改善箇所説明図

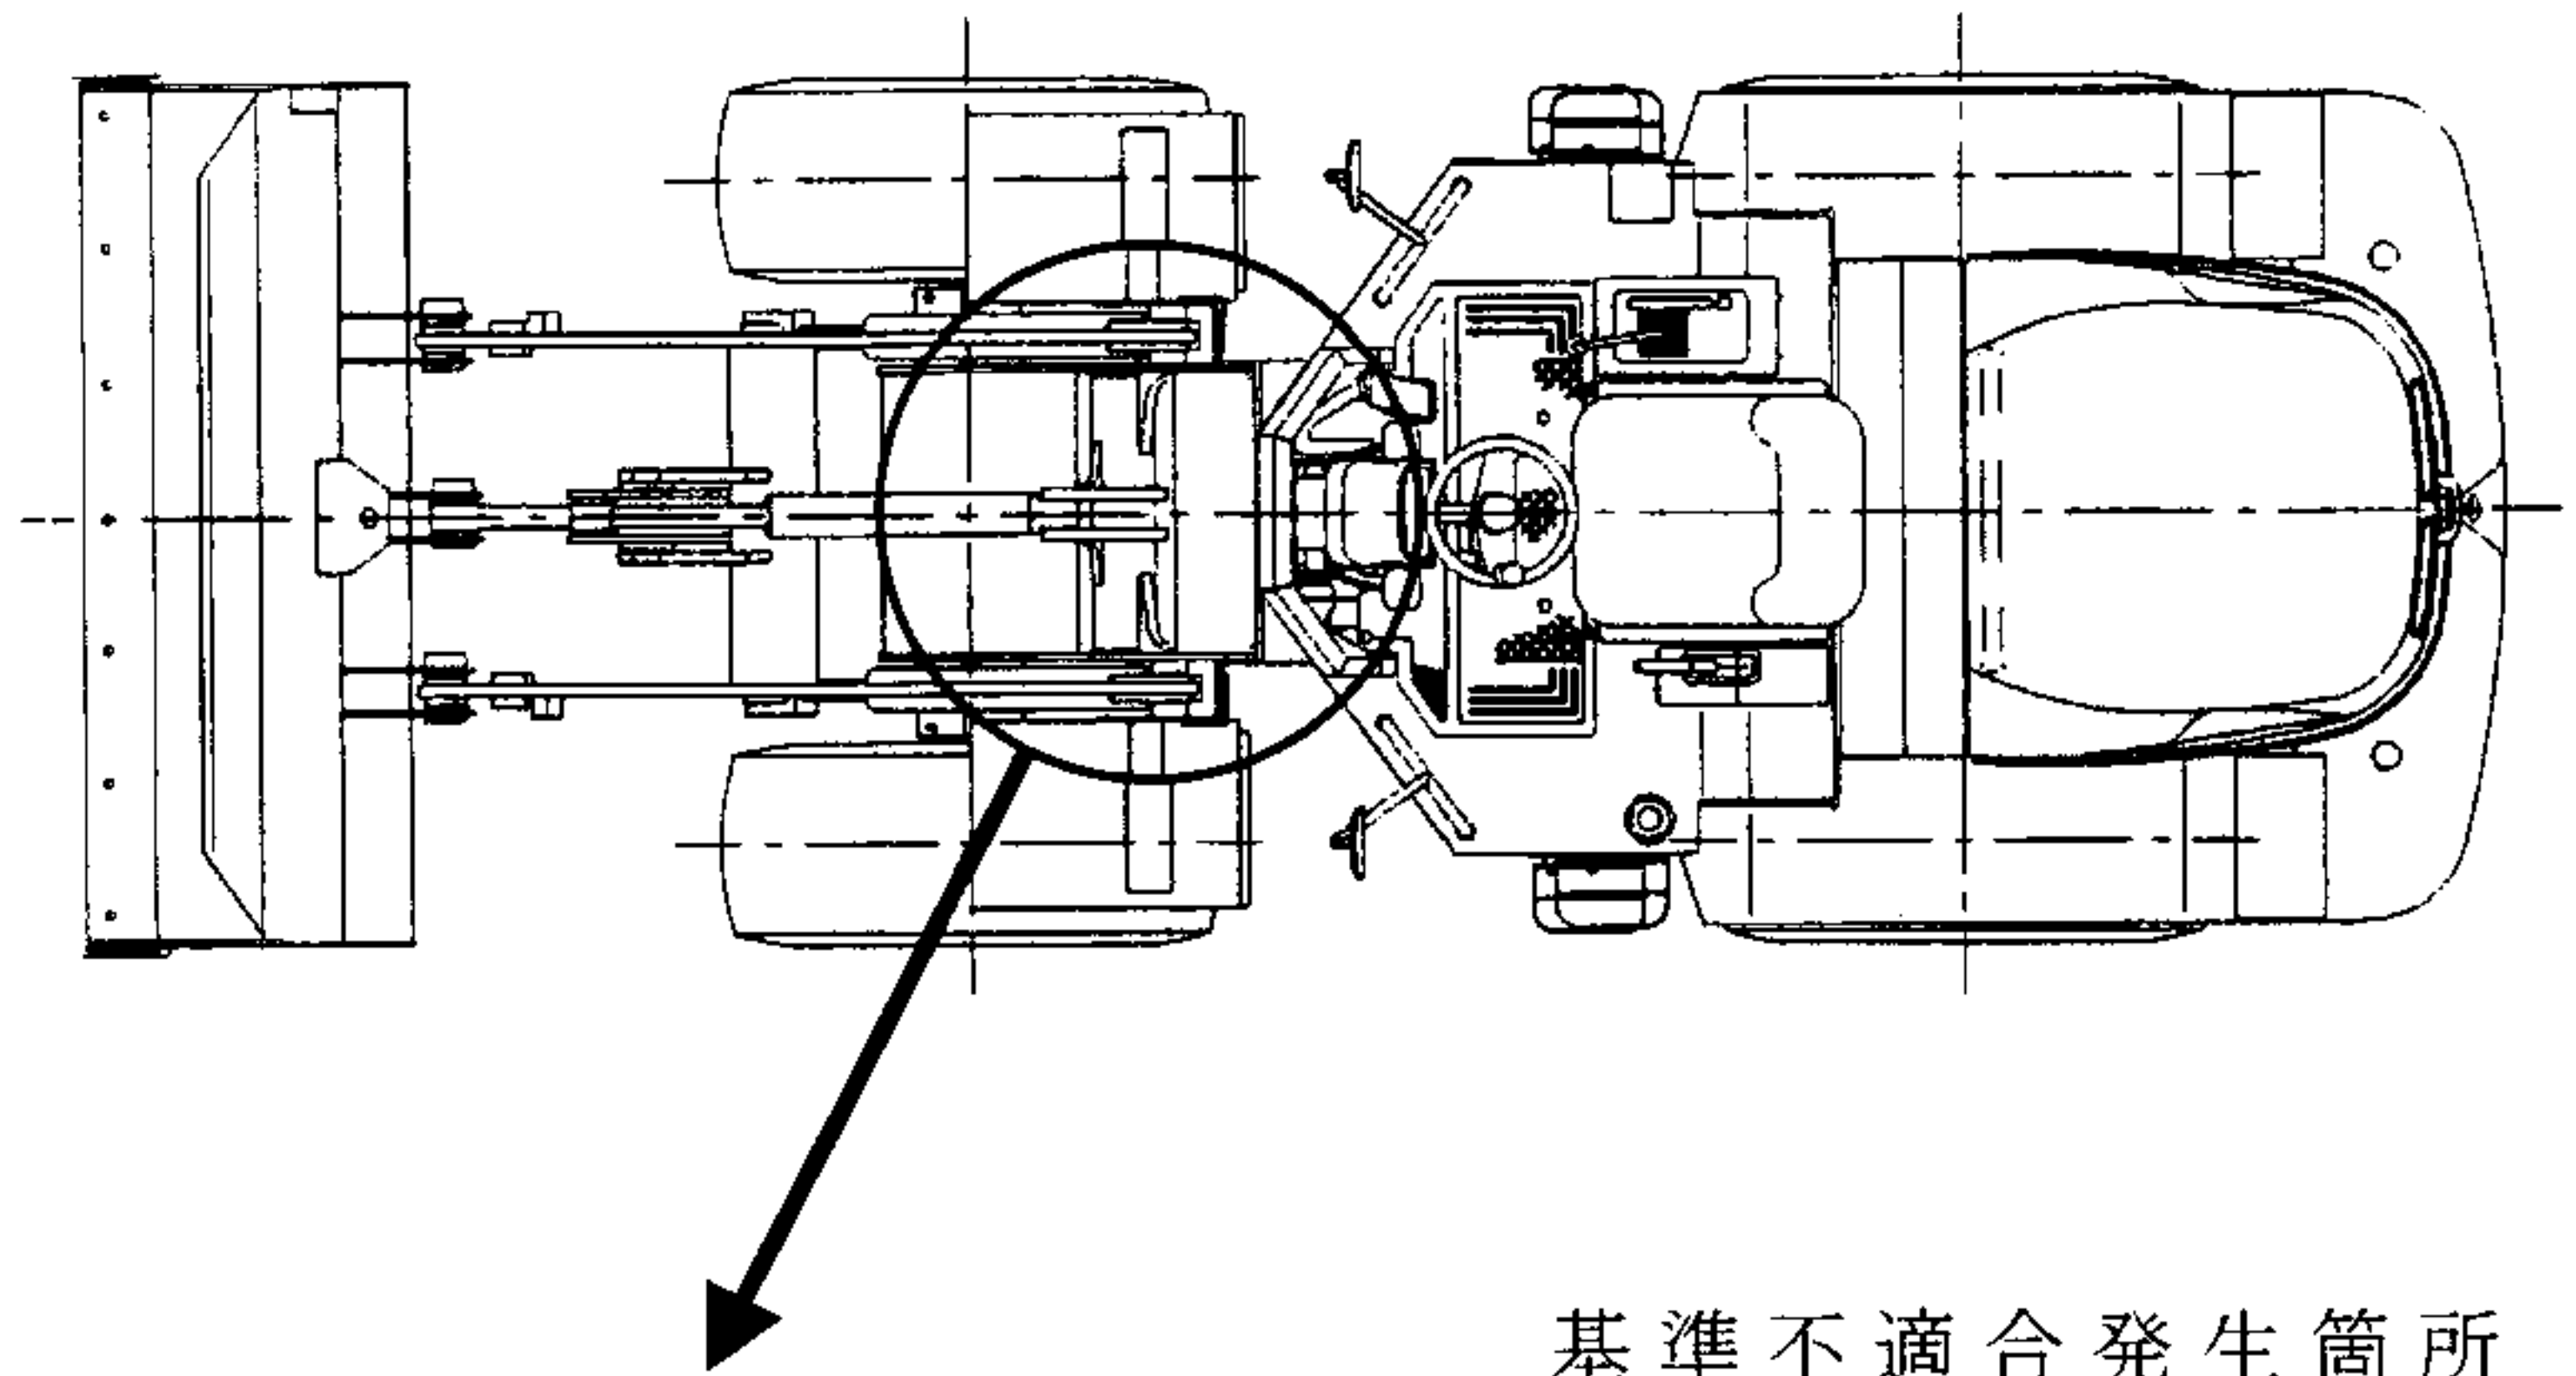
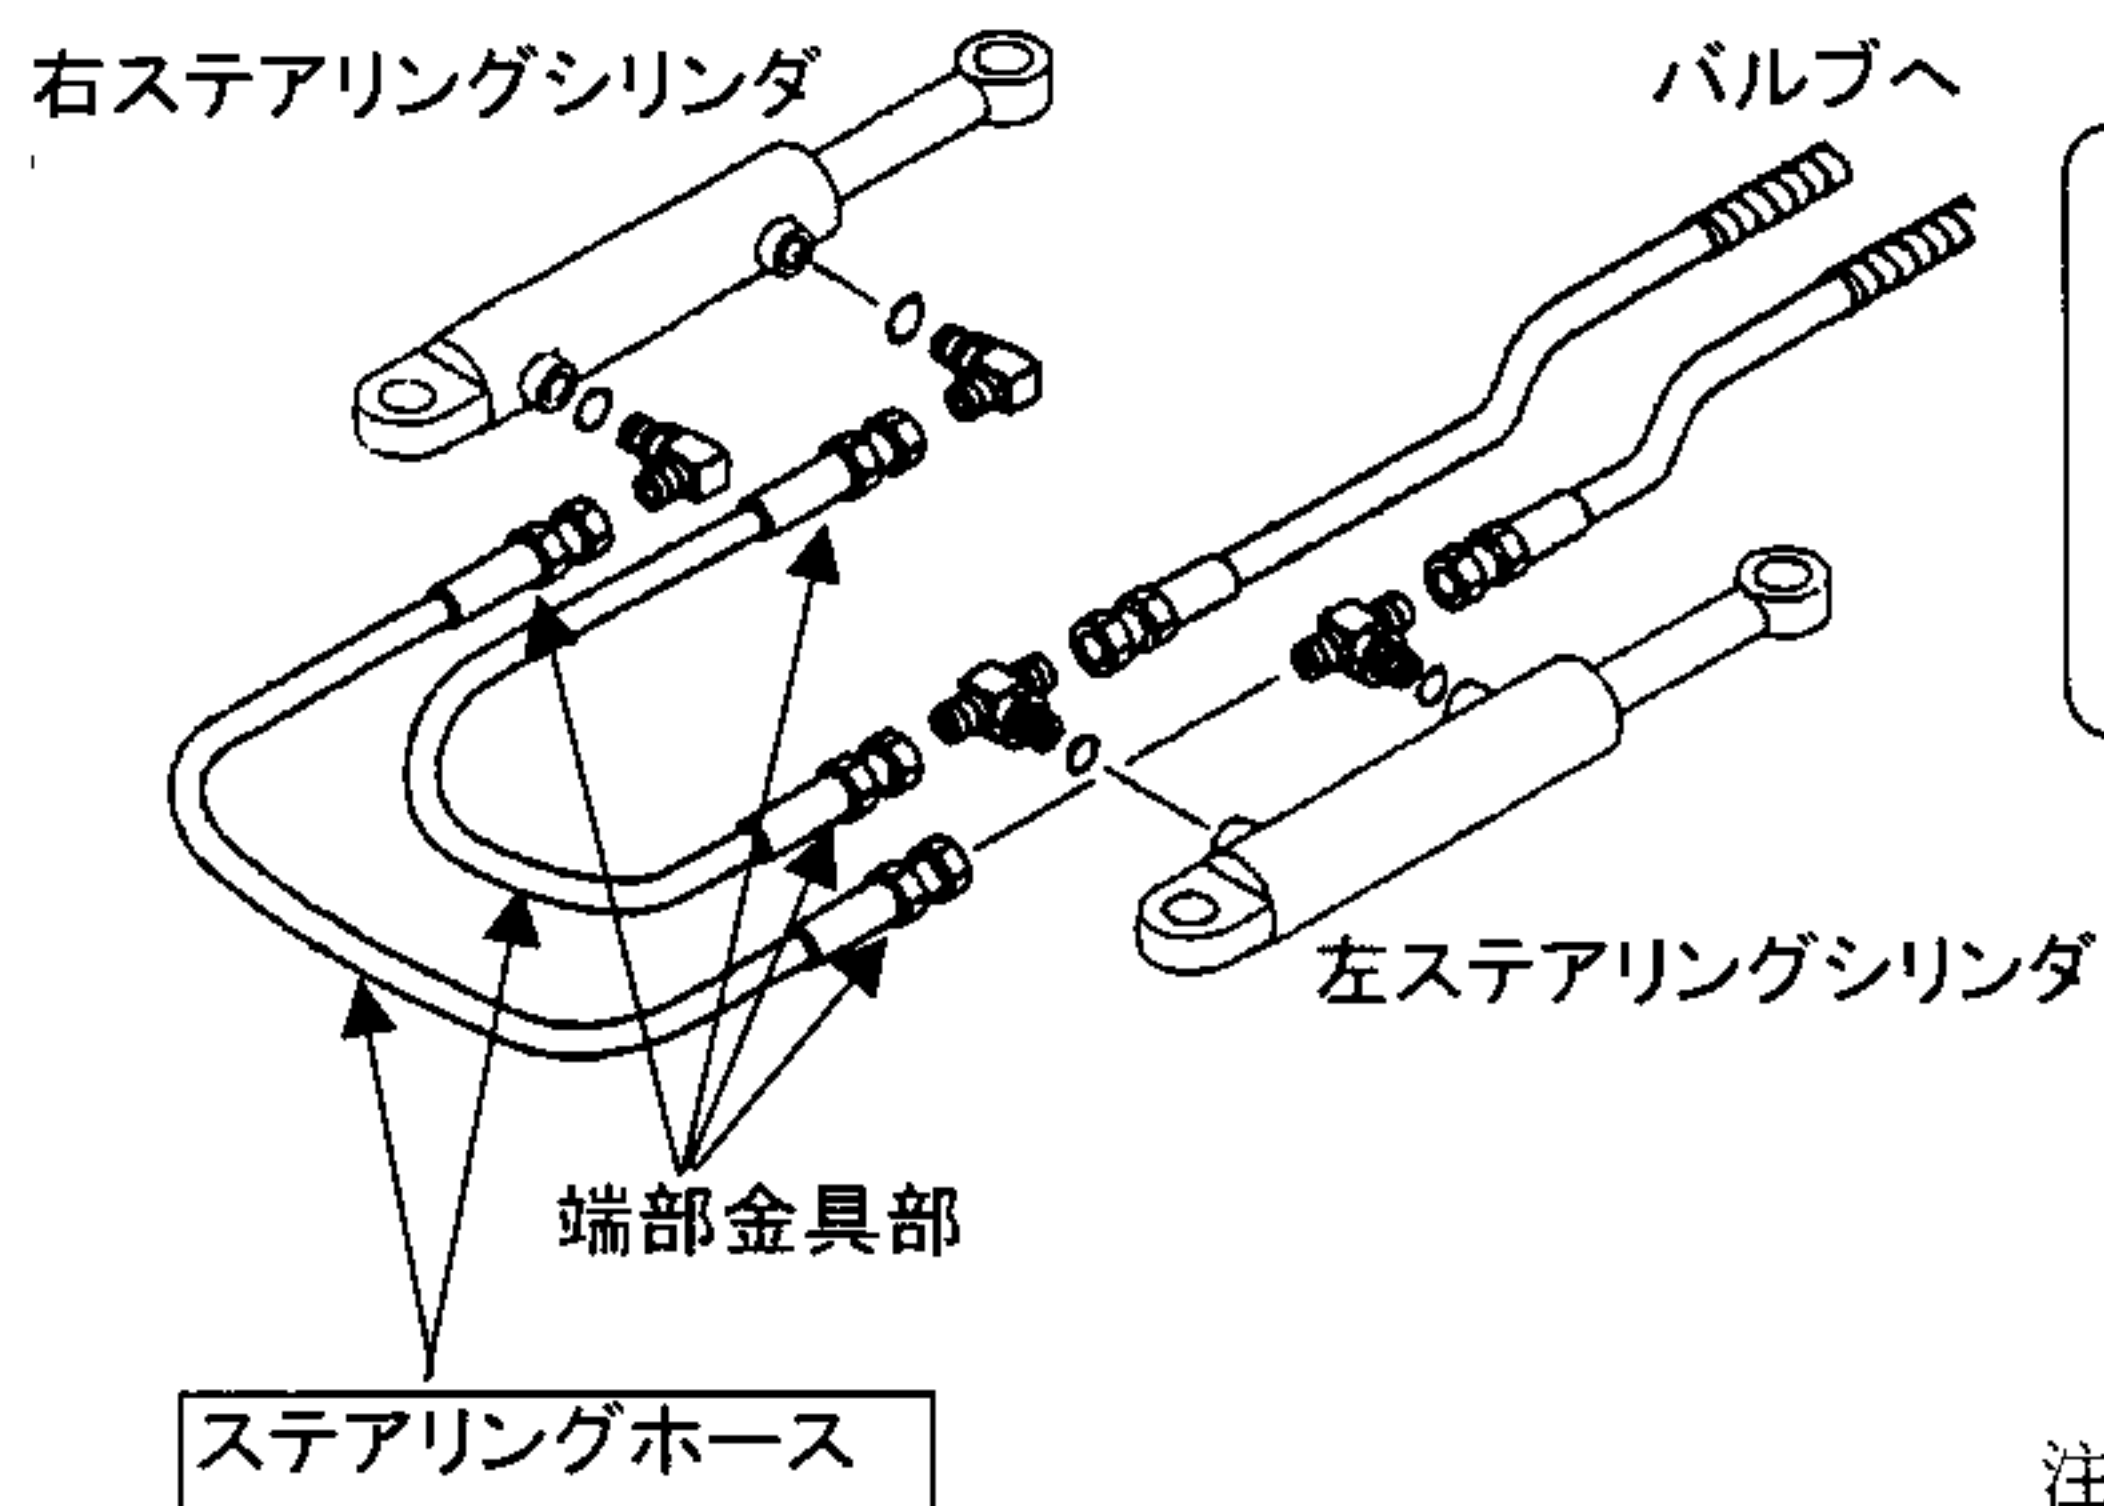
基準不適合発生箇所

かじ取り装置において、パワーステアリング用油圧ホース(ステアリングホース)のホース本体と端部金具の組み合わせが不適切なものを組み付けたため、かじ取り操作時の油圧により当該ホースの端部金具部が離脱することがあり、作動油が漏れてかじ取り操作ができなくなるおそれがある。

改善の内容

全車両、ステアリングホースを対策品と交換する。

識別:ステアリングホースの口金六角部端面に赤色ペイントを塗布する。
